**AVIS RELATIF A LA PROTECTION
CONTRE LES EVENTUELS EFFETS NOCIFS ET NUISANCES
PROVOQUES PAR LES RAYONNEMENTS NON IONISANTS
GENERES PAR DES ANTENNES EMETTRICES STATIONNAIRES**

Commune : LIEGE - Exploitant : ORANGE

Référence exploitant : 101L1_1/30034L1_1/40034L1_1/50034L1_1

Rapport n° 879 / 2023

Figure 1 : Vue en plan des lieux de séjour et des points de contrôle

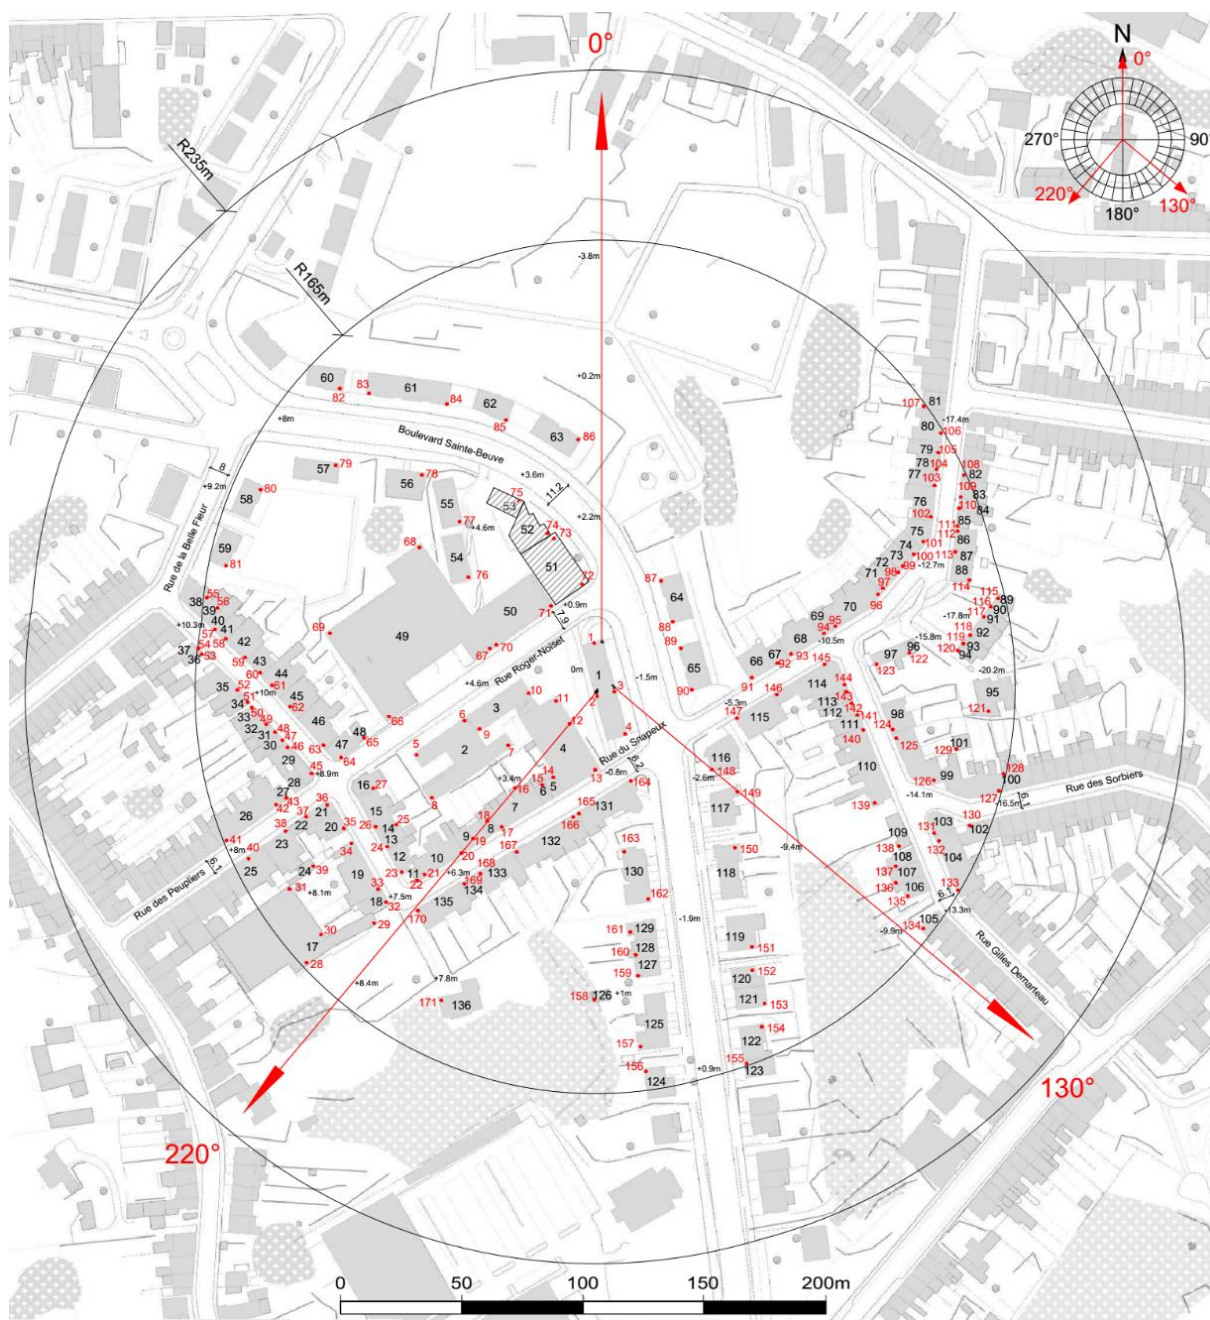
Les fréquences d'émission, la puissance rayonnée par chacune des antennes et leur gain permettent de déterminer le rayon de la zone à analyser. Tout dépassement de la limite par installation est exclu en dehors de cette zone. Le tableau 2 reprend les 35 LS² pour lesquels l'indice d'exposition est le plus élevé. Les différentes colonnes indiquent :

- le numéro du point de contrôle repris sur un des plans de la figure 1;
- le numéro du LS dans lequel se trouve le point de contrôle de la 1^{ère} colonne ;
- l'atténuation d'obstacle prise en compte pour le calcul de l'indice d'exposition dans le LS ;
- le résultat du calcul de l'indice d'exposition.

En ce qui concerne les antennes de l'installation mentionnées dans le tableau 1, la distance maximale à laquelle la limite pourrait être atteinte, à l'extérieur, est égale à 74,8 m. S'il n'y a pas de LS à une distance inférieure, les antennes respectent forcément la limite d'immission.

Dans le cas des LS situés à l'intérieur des bâtiments, une atténuation d'obstacle est prise en compte et il en résulte que la distance maximale à laquelle la limite pourrait être atteinte se réduit à 52,9 m.

Les résultats de l'évaluation décrite au paragraphe 4 indiquent que les antennes émettrices stationnaires de l'installation faisant l'objet du présent avis ne produisent pas, dans un lieu de séjour, un rayonnement électromagnétique maximum supérieur aux limites fixées à l'article 4 du décret.

En conclusion, les antennes émettrices stationnaires faisant partie de l'installation référencée dans le paragraphe 2 et dont les caractéristiques techniques sont résumées dans le tableau 1 **respectent les limites d'immission** fixées à l'article 4 du décret du 8 décembre 2022 (M.B. du 16.12.2022) modifiant le décret du 3 avril 2009 relatif à la protection contre les éventuels effets nocifs et nuisances provoqués par les rayonnements non ionisants générés par des antennes émettrices stationnaires.

Figure 2 : Vue en plan des installations d'antennes dans un rayon de 300 mètres autour de l'installation faisant l'objet de la demande d'avis

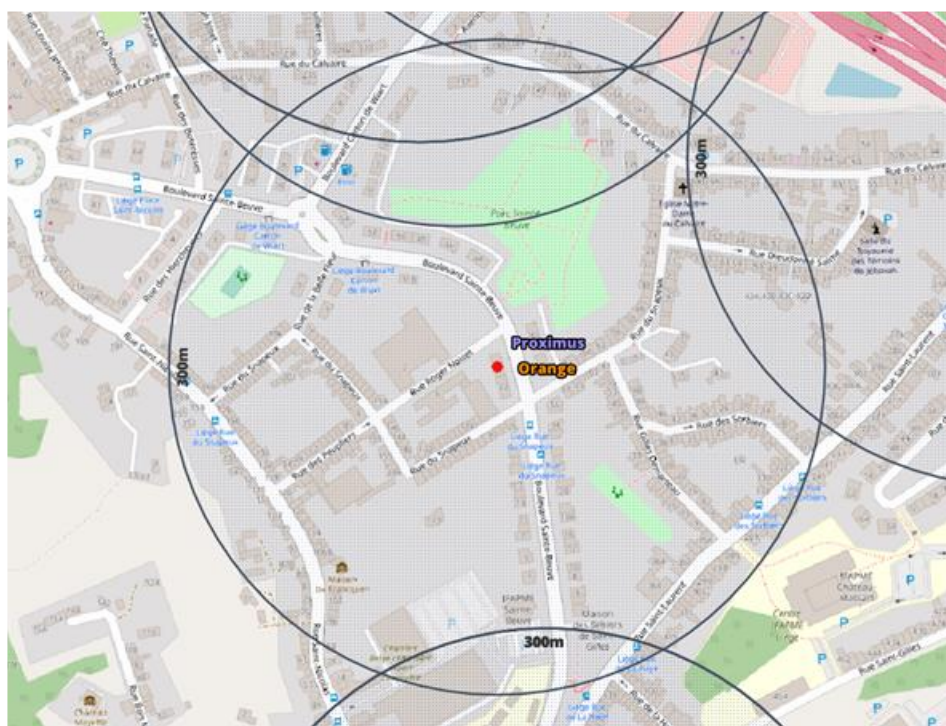
Le plan en projection verticale de la figure 2 indique la localisation des antennes actives éventuelles visées par le décret et situées dans un rayon de 300 mètres autour de l'installation référencée dans le paragraphe 2. Les données de localisation de ces antennes et les avis correspondant sont accessibles via le cadastre en ligne des antennes émettrices stationnaires⁶.

Compte tenu du nombre d'installations localisées dans la figure 2, il apparaît que l'intensité du rayonnement électromagnétique généré, dans les lieux de séjour situés à proximité de l'installation référencée dans le paragraphe 2, par l'ensemble des antennes émettrices stationnaires de l'ensemble des exploitants du même site d'antennes émettrices stationnaires respecte la limite fixée à l'article 4, § 2 du décret.
